上牧中学校舎新築事業等について ～実施設計図書からの抜粋～

設 計	株式会社 グリーンコンサルタント	工事名称				(仮称)新上牧中学校舎新築工事 (第一回設計変更)				図面名称				図面リスト			
						一 級 建 築 士 山田 仁樹 第211375号	承認					担当					発行	2025 / 03 / 31	縮尺	(A1) 1 /	図面 番号	A - 00
																	作図	2025 / 03 / 31		(A3) 1 /

設計		株式会社 グリーンコンサルタント	工事名称		(仮称) 新上牧中学校舎新築工事（第一回設計変更）	図面名称		増築配置図（変更後）	
承認		一級建築士 山田 仁樹 第21137号	承認		担当	発行		2025 / 03 / 31	縮尺 (A1) 1 / 300 (A3) 1 / 600
						作図		2025 / 03 / 31	図面番号 A - 27

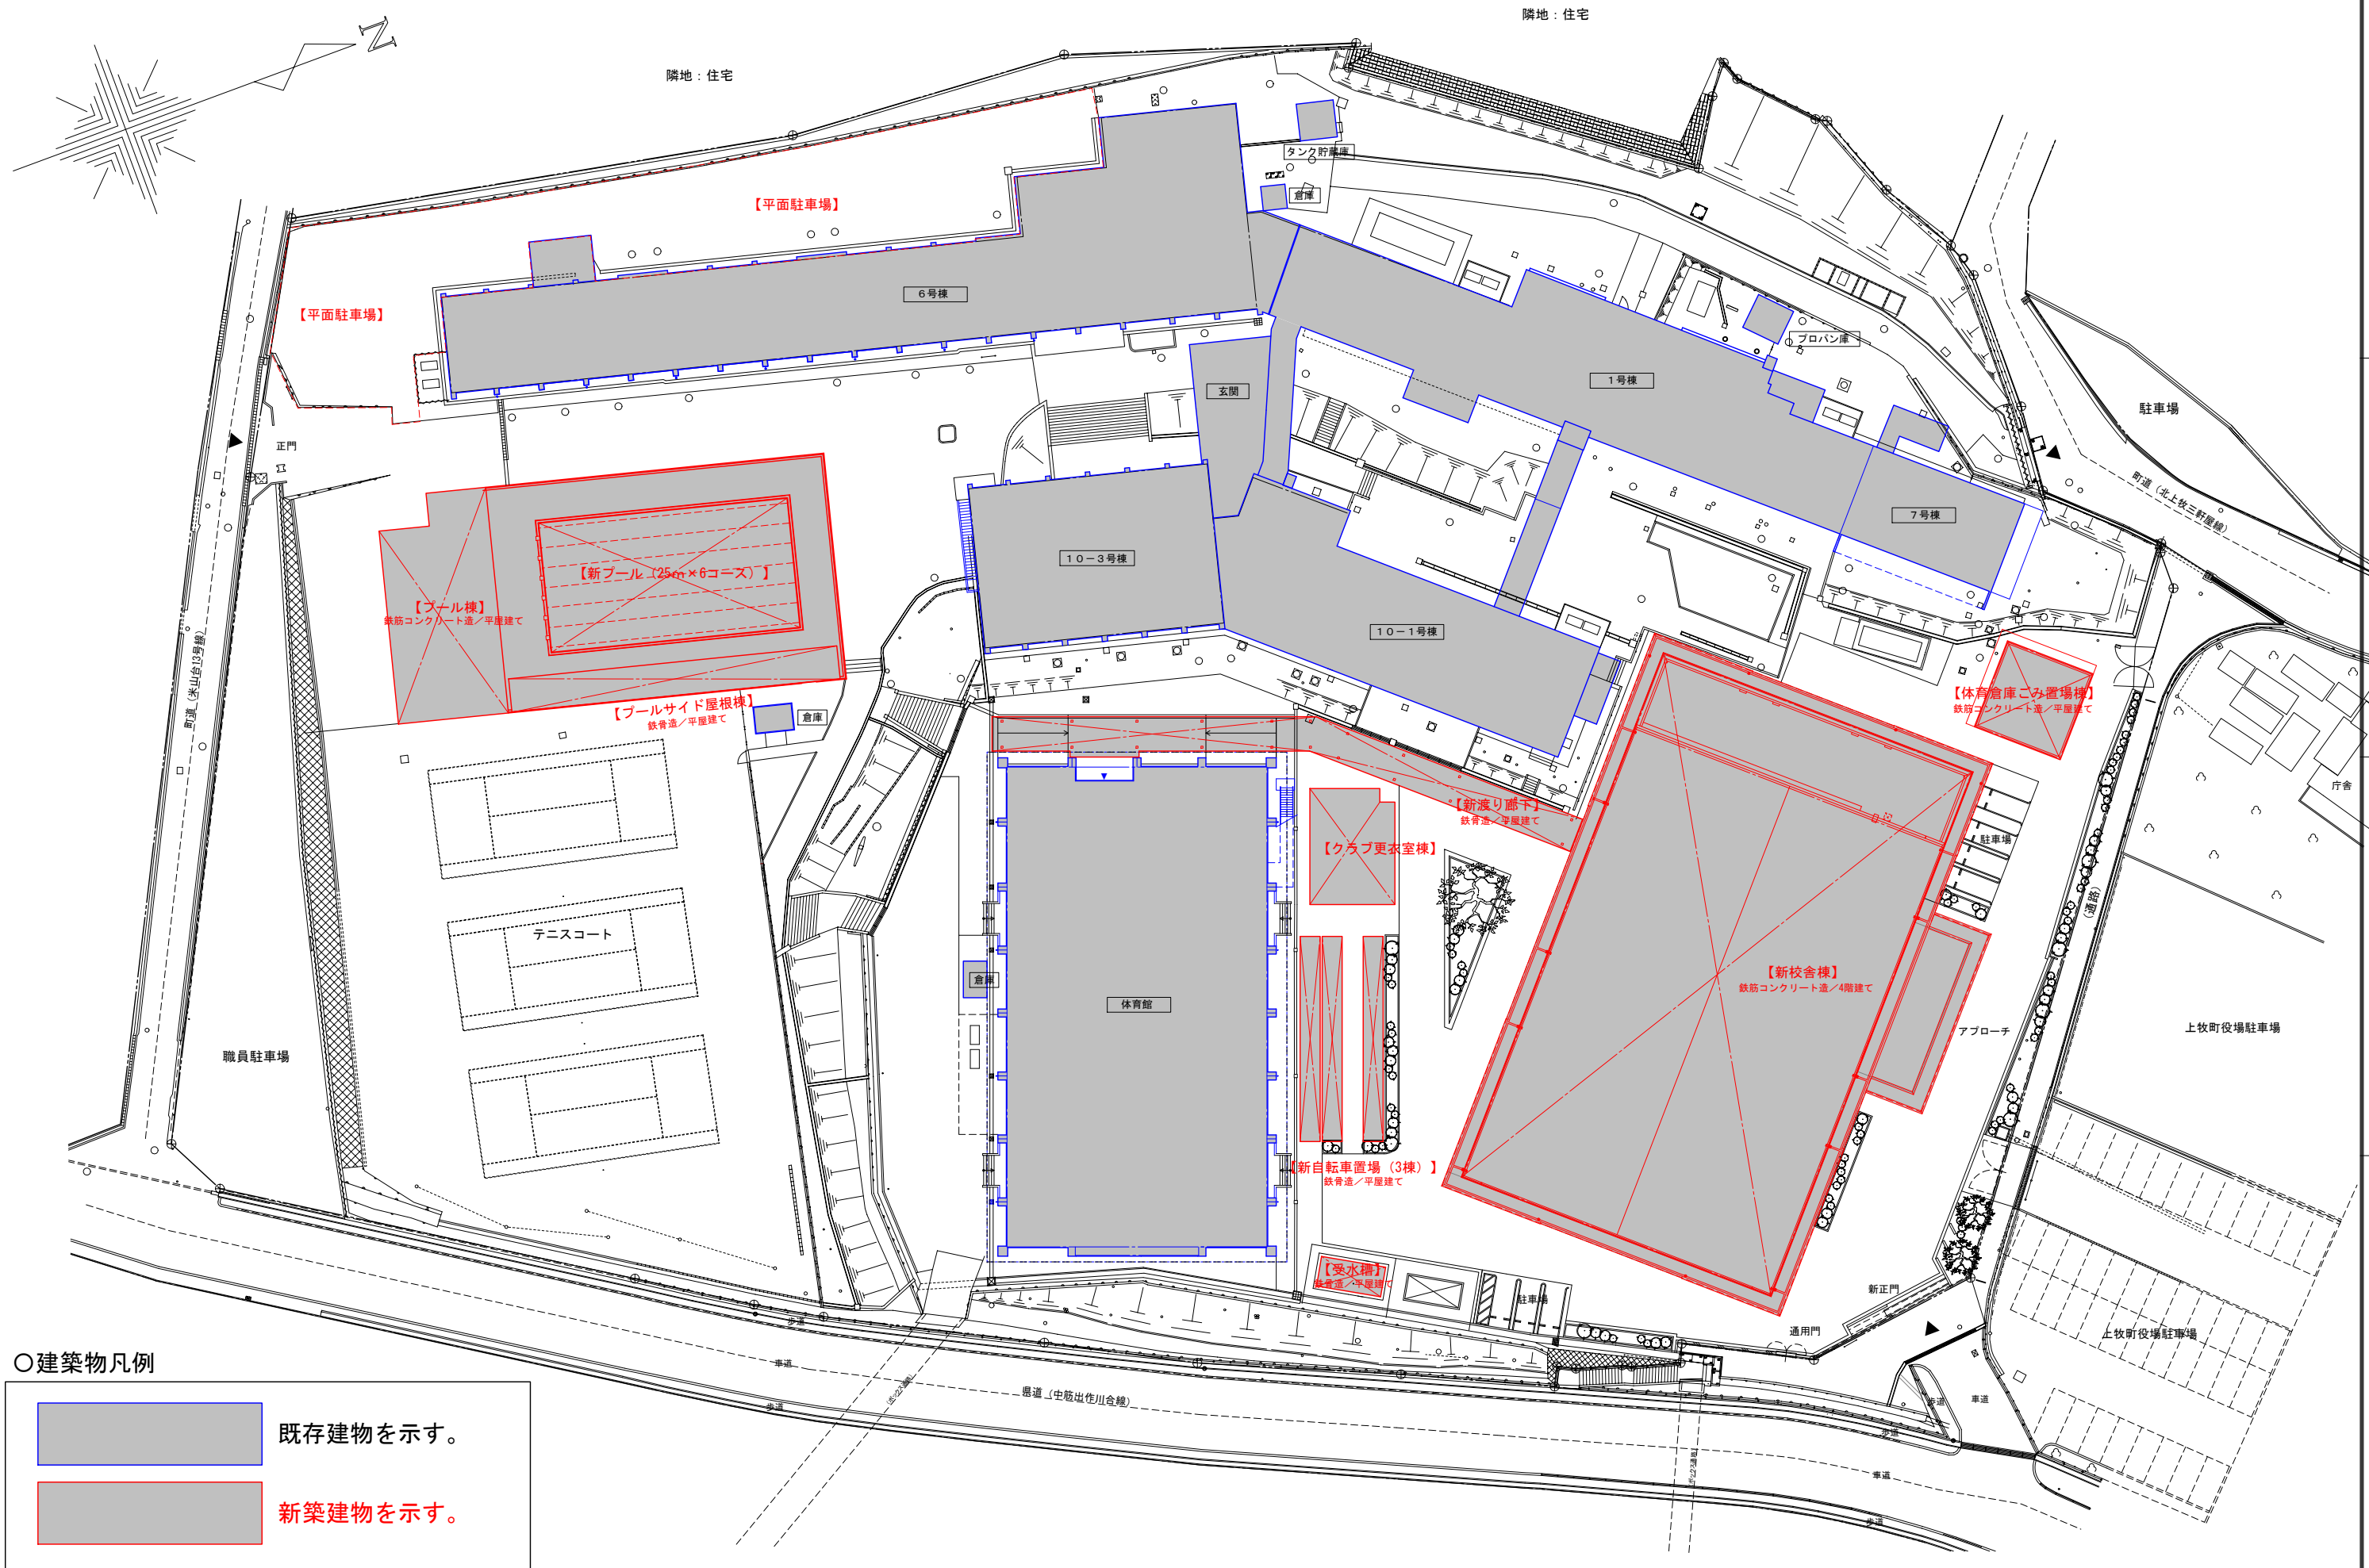
※①②③：当初工事計画からの変更概要を示す。

設 計		株式会社 グリーンコンサルタント	工事名称		（仮称）新上牧中学校舎新築工事（第一回設計変更）		図面名称		仮設参考図－１（校舎棟新築時）（変更前）	
一 級 建 築 士		山 田 仁 樹 第211375号	承認		担当		発行		2025 / 03 / 31	
							作図		2025 / 03 / 31	
							縮尺		(A1) 1 / 200 (A3) 1 / 400	
							図面		番号	
									A－ 131

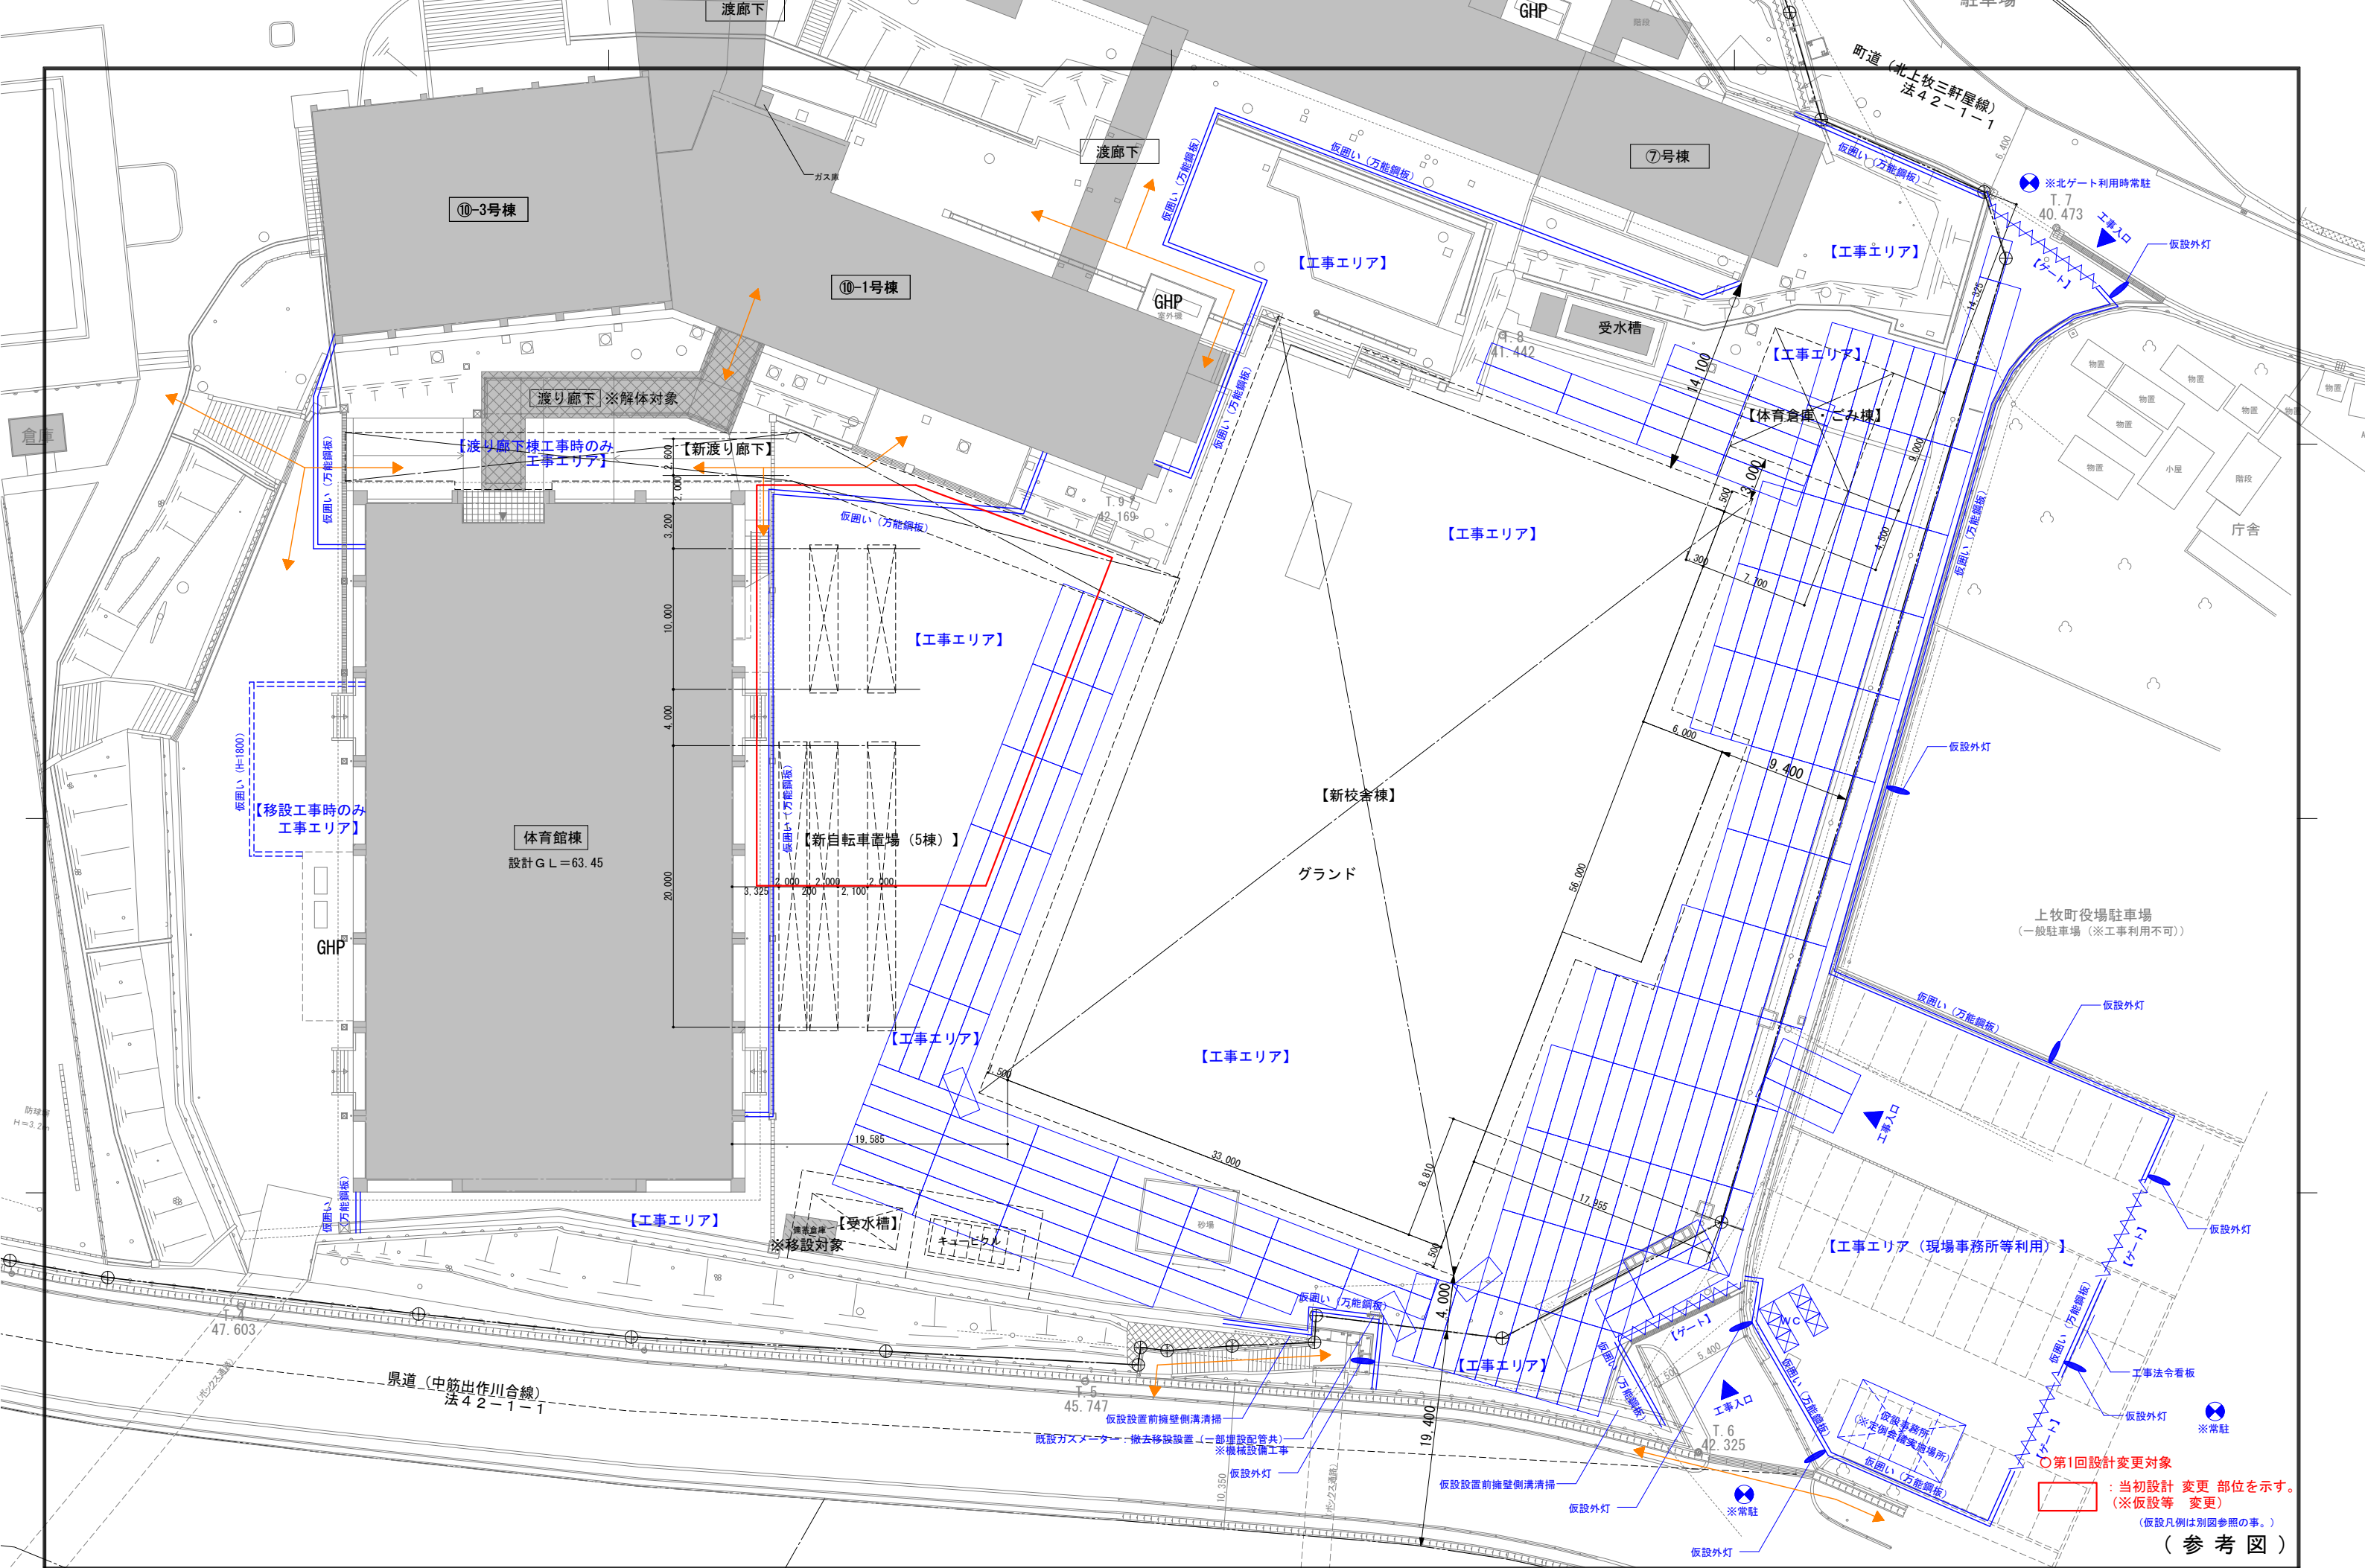
○第1回設計変更対象
：当初設計 変更 部位を示す。
（※仮設等 変更）
（仮設凡例は別図参照の事。）
（ 参 考 図 ）

設 計		株式会社 グリーンコンサルタント		工事名称		図面名称	
一 級 建 築 士		山 田 仁 樹 第211375号		（仮称）新上牧中学校舎新築工事（第一回設計変更）		仮設参考図－1（校舎棟新築時）（変更後）	
承認		担当		発行		2025 / 03 / 31	
				作図		2025 / 03 / 31	
				縮尺		(A1) 1 / 200	
						(A3) 1 / 400	
				図面		番号	
						A－ 131

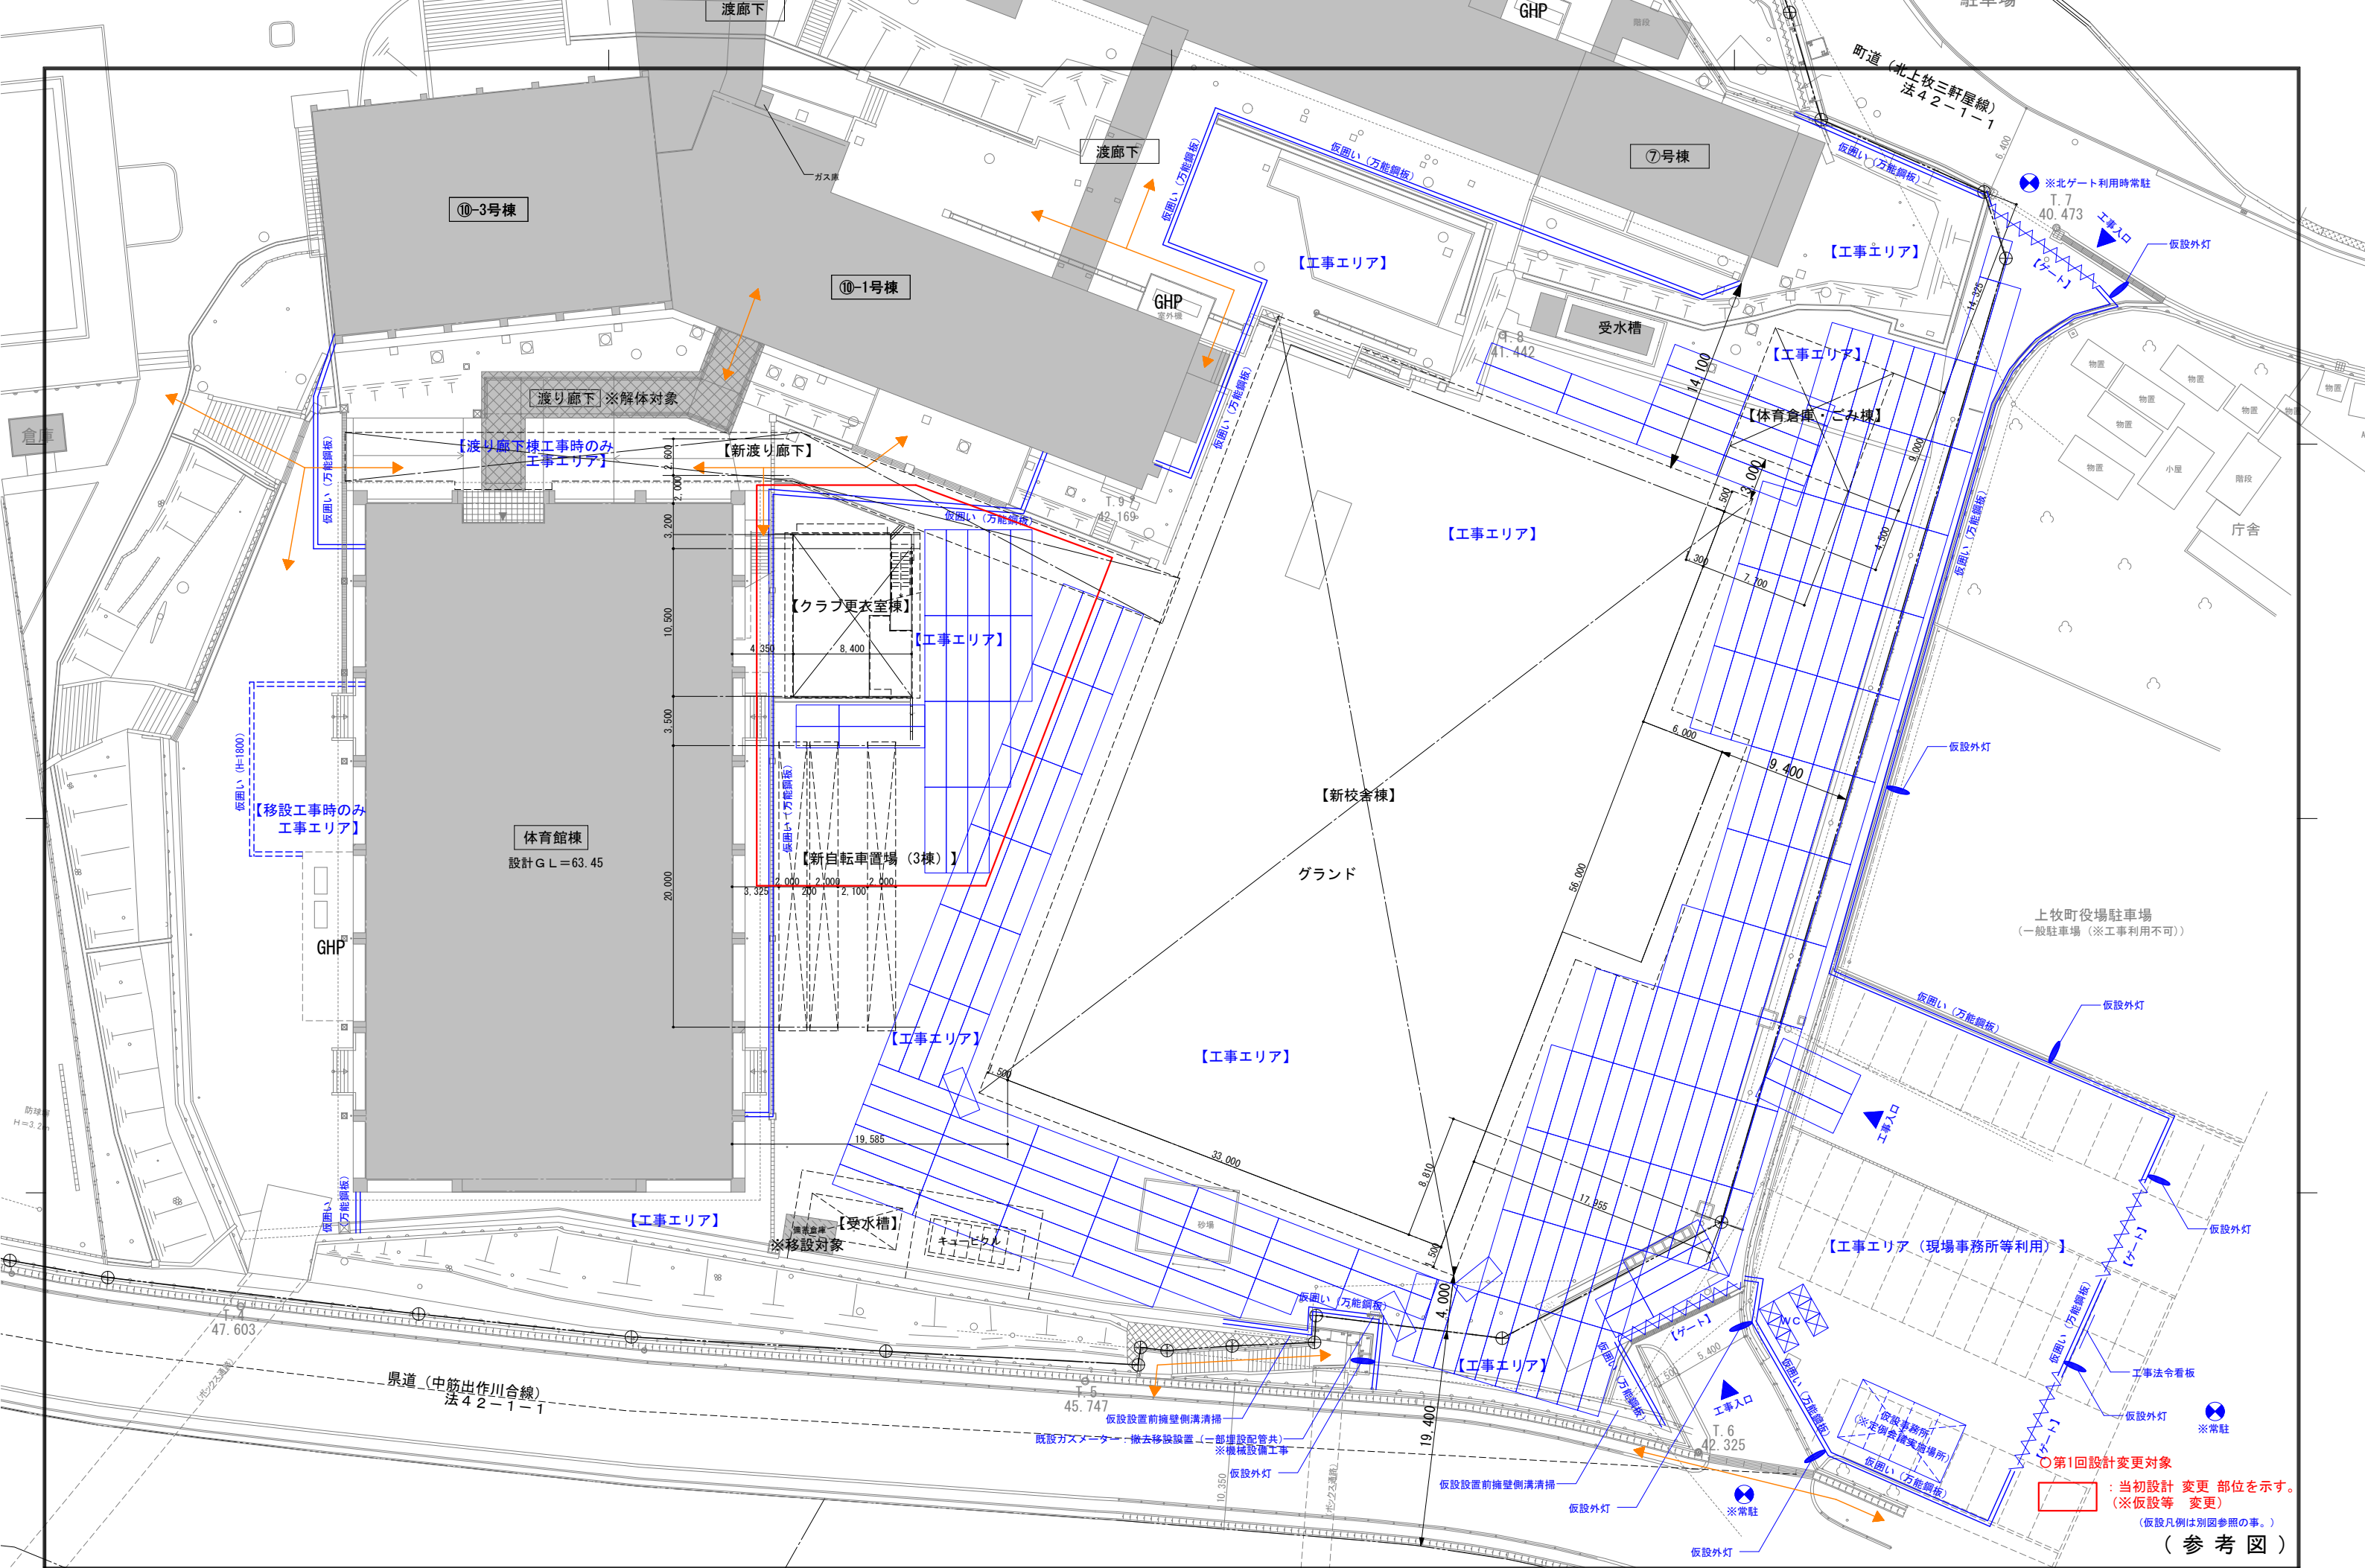
○第1回設計変更対象
：当初設計 変更 部位を示す。
（※仮設等 変更）
（仮設凡例は別図参照の事。）
